**AVIS RELATIF A LA PROTECTION
CONTRE LES EVENTUELS EFFETS NOCIFS ET NUISANCES
PROVOQUES PAR LES RAYONNEMENTS NON IONISANTS
GENERES PAR DES ANTENNES EMETTRICES STATIONNAIRES**

Commune : LA LOUVIERE - Exploitant : PROXIMUS

Référence exploitant : 64TRI_02

Rapport n° 1925 / 2023

Figure 1 : Vue en plan des lieux de séjour et des points de contrôle

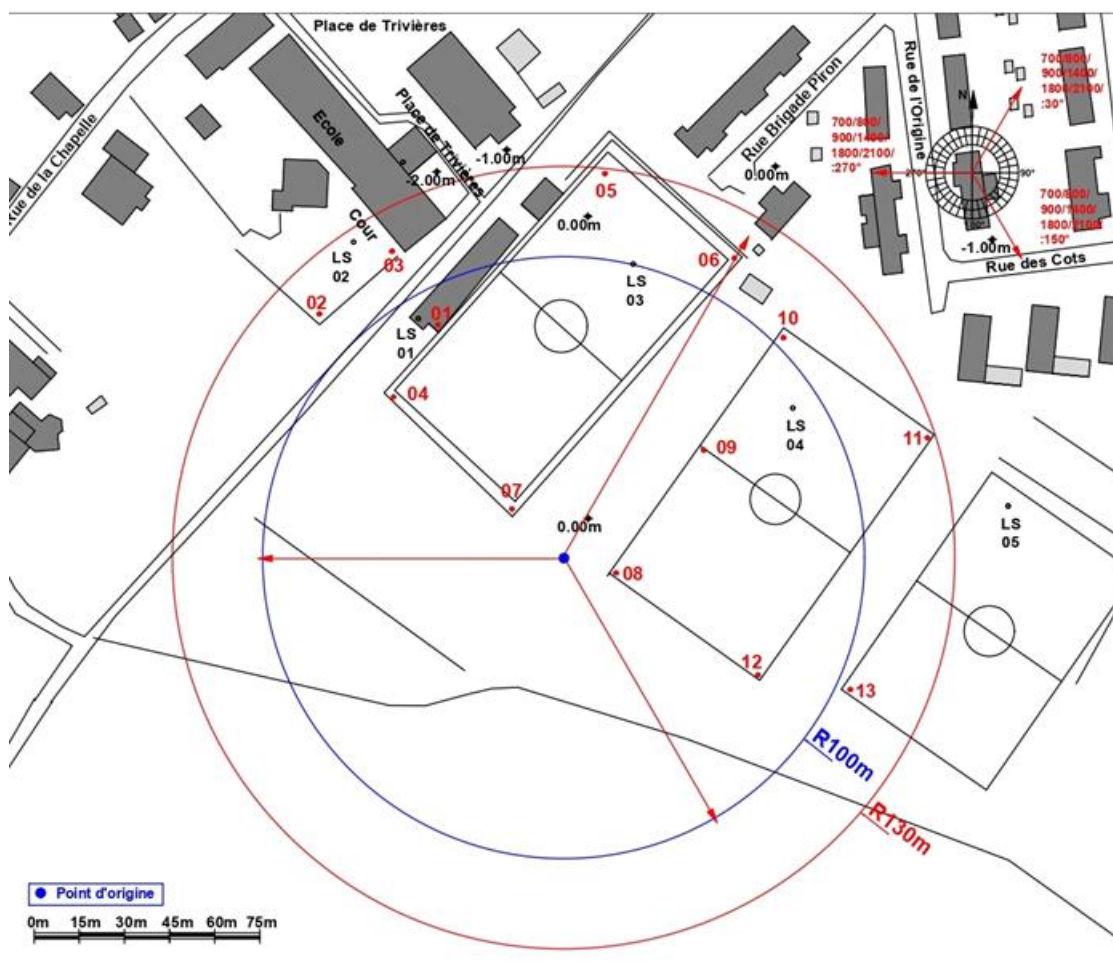
N° point de contrôle	LS	Atténuation (dB)	Indice d'exposition relatif à la limite par installation IE_i
6	LS03	0,0	0,354
10	LS04	0,0	0,350
13	LS05	0,0	0,197
5	LS03	0,0	0,122
2	LS02	0,0	0,114
12	LS04	0,0	0,100
3	LS02	0,0	0,090
4	LS03	0,0	0,085
11	LS04	0,0	0,085
1	LS01	3,0	0,051
9	LS04	0,0	0,025
7	LS03	0,0	0,009
8	LS04	0,0	0,008

En ce qui concerne les antennes de l'installation mentionnées dans le tableau 1, la distance maximale à laquelle la limite pourrait être atteinte, à l'extérieur, est égale à 71,5 m. S'il n'y a pas de LS à une distance inférieure, les antennes respectent forcément la limite d'immission.

Dans le cas des LS situés à l'intérieur des bâtiments, une atténuation d'obstacle est prise en compte et il en résulte que la distance maximale à laquelle la limite pourrait être atteinte se réduit à 50,6 m.

Figure 2 : Vue en plan des installations d'antennes dans un rayon de 300 mètres autour de l'installation faisant l'objet de la demande d'avis

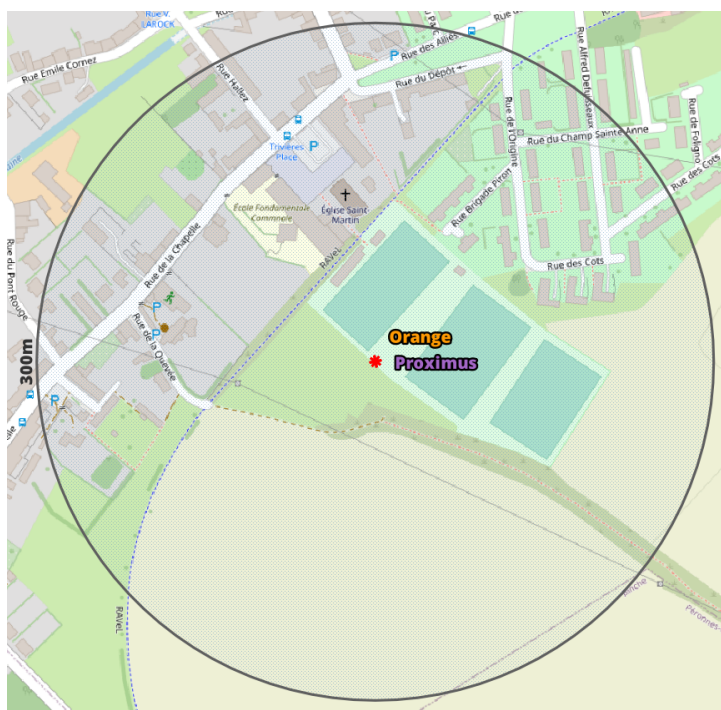
Compte tenu du nombre d'installations localisées dans la figure 2, il apparaît que l'intensité du rayonnement électromagnétique généré, dans les lieux de séjour situés à proximité de l'installation référencée dans le paragraphe 2, par l'ensemble des antennes émettrices stationnaires de l'ensemble des exploitants du même site d'antennes émettrices stationnaires respecte la limite fixée à l'article 4, § 2 du décret.
